AVIS TECHNIQUE

Objet	Avis relatif à la solidité sur notes de calcul pour ouvrages de structure	N° d'affaire: 151013201000019 Référence du rapport : 13310/15/3366
		Date du rapport : 18/11/2015
Demandeur	ASD Alu Soudure Diffusion Route de Neuville 08460 LALOBBE	Date de la visite : 20/10/2015

2. Structure SX390_E

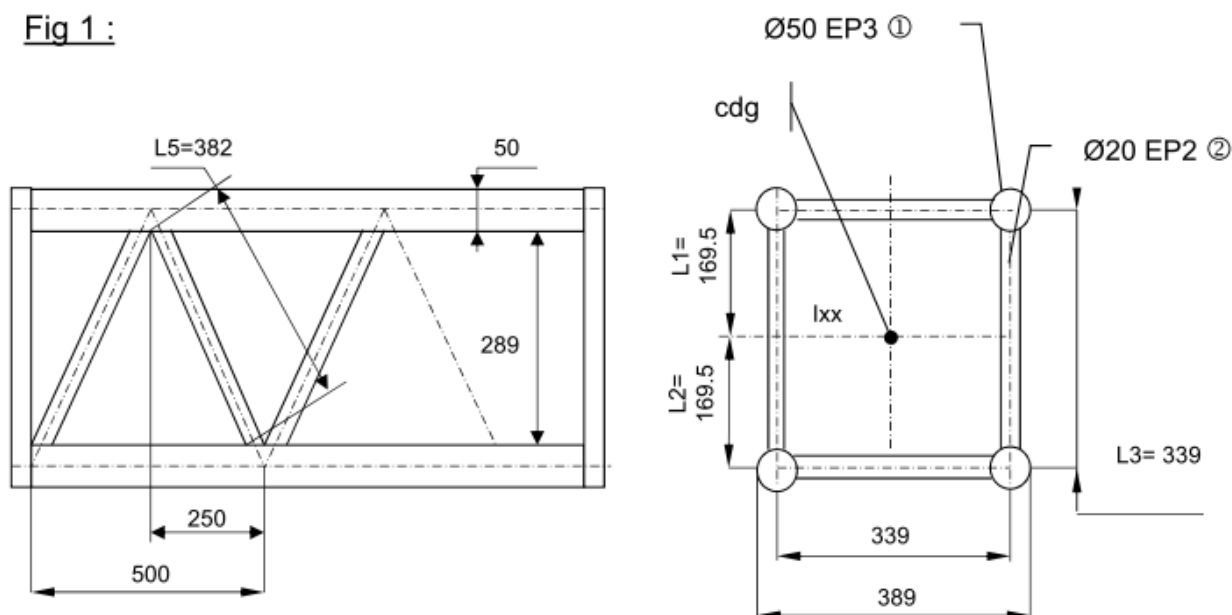
Les hypothèses prises en compte dans la note de calcul sont correctes. Les tableaux de charges correspondent aux résultats.

3. Structure SX290FC_D

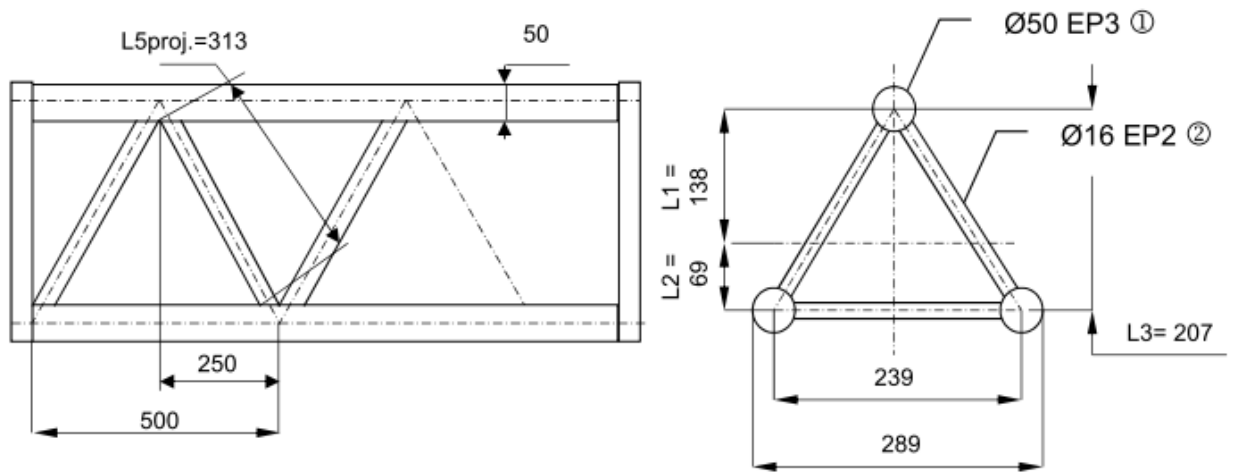
Les hypothèses prises en compte dans la note de calcul sont correctes. Les tableaux de charges correspondent aux résultats.

4. Structure SX290_D

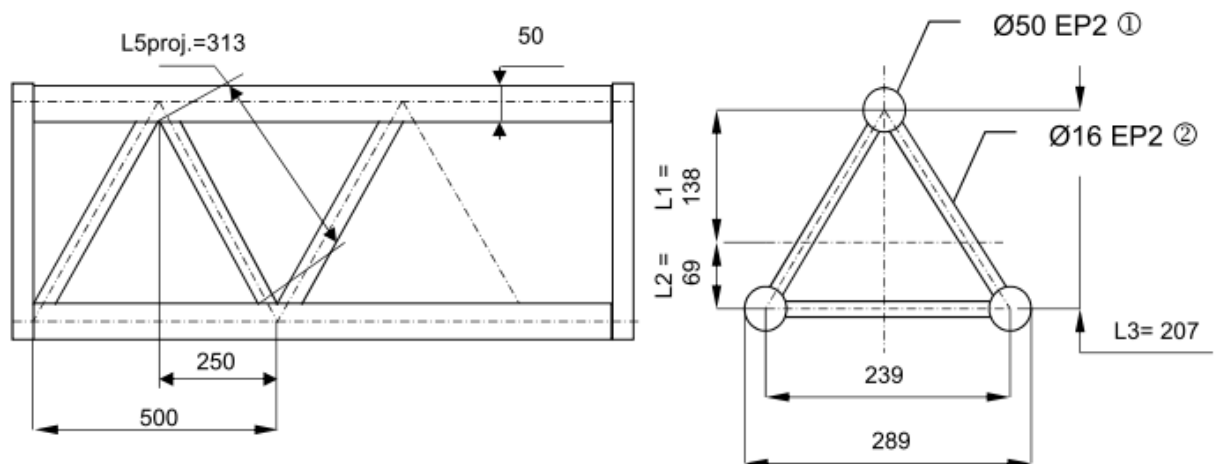
Les hypothèses prises en compte dans la note de calcul sont correctes. Les tableaux de charges correspondent aux résultats.

5. Structure EX290_D

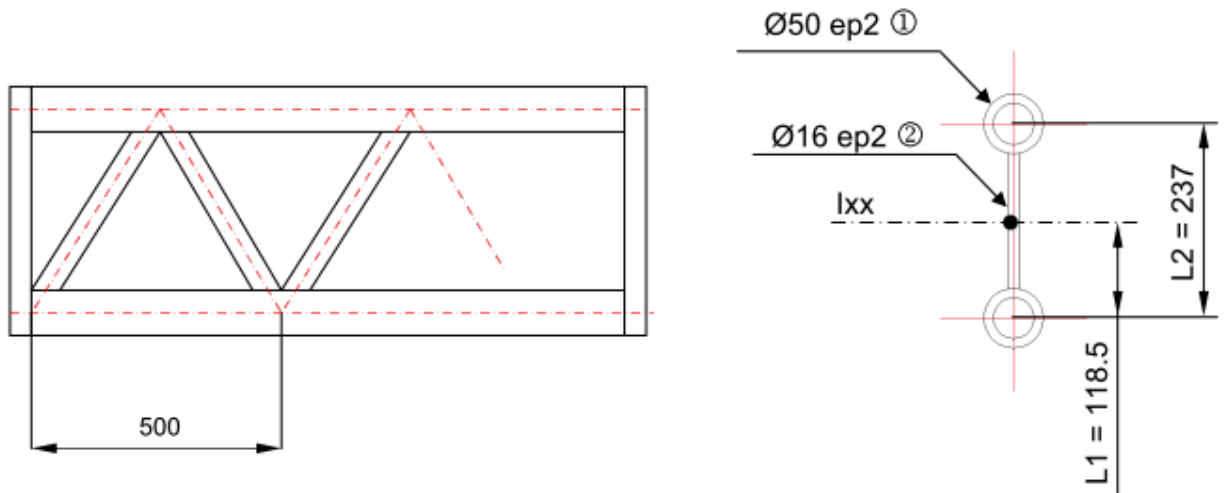
Les hypothèses prises en compte dans la note de calcul sont correctes. Les tableaux de charges correspondent aux résultats.

6. Structure SC390_E

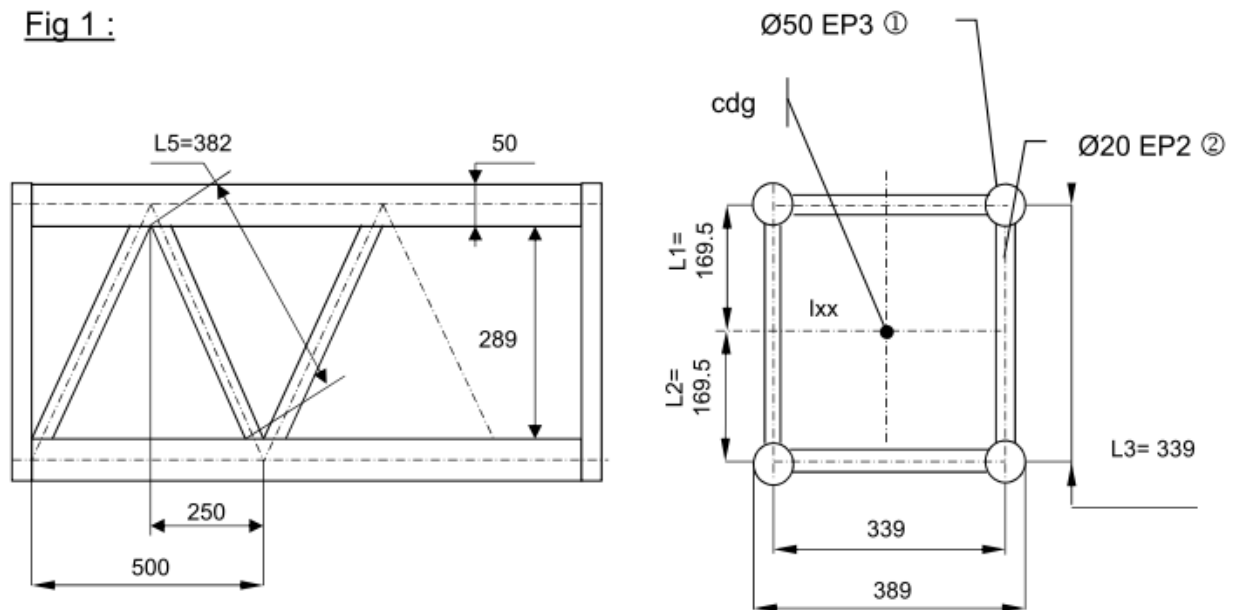
Les hypothèses prises en compte dans la note de calcul sont correctes. Les tableaux de charges correspondent aux résultats.

7. Structure SZ290FC/SC300_D

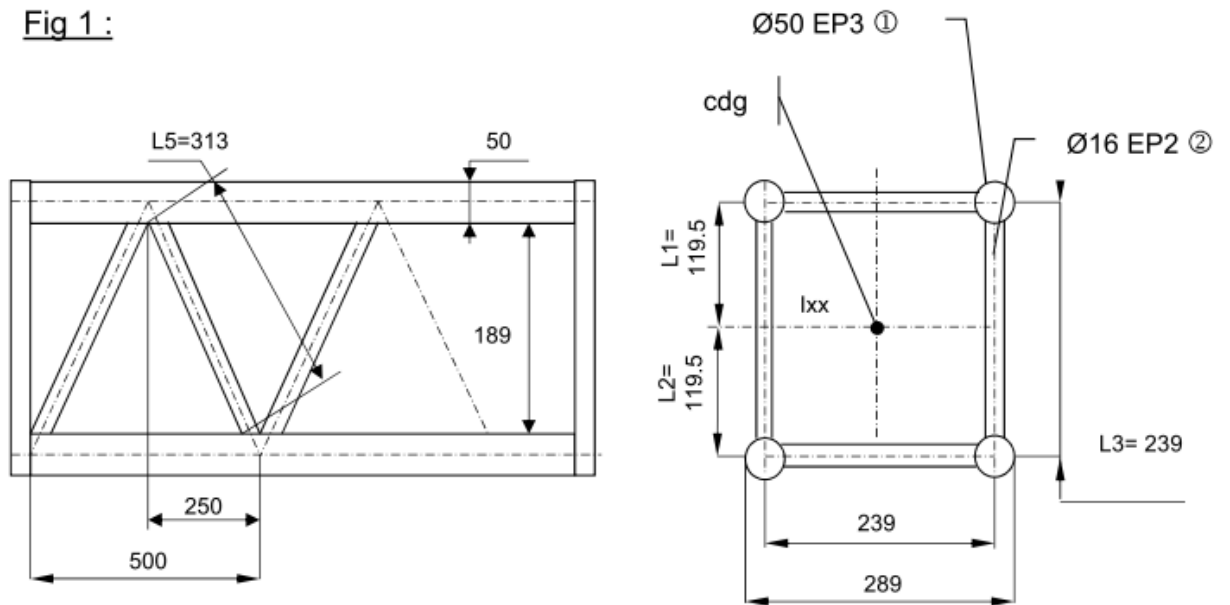
Les hypothèses prises en compte dans la note de calcul sont correctes. Les tableaux de charges correspondent aux résultats.

8. Structure SZ 290_D

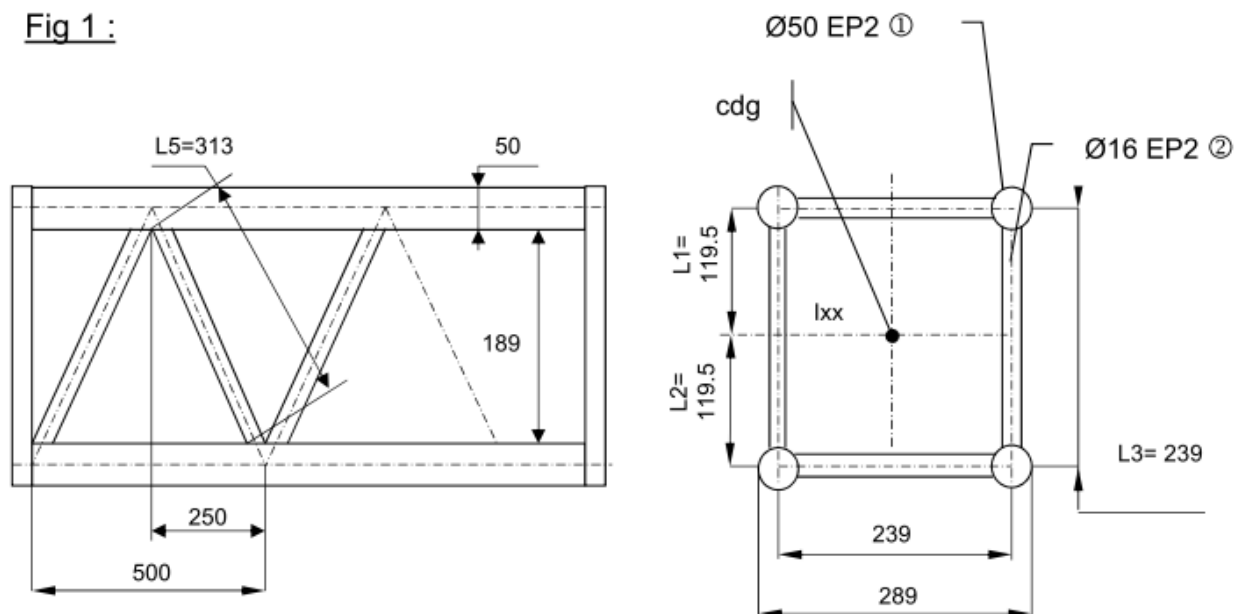
Les hypothèses prises en compte dans la note de calcul sont correctes. Les tableaux de charges correspondent aux résultats.
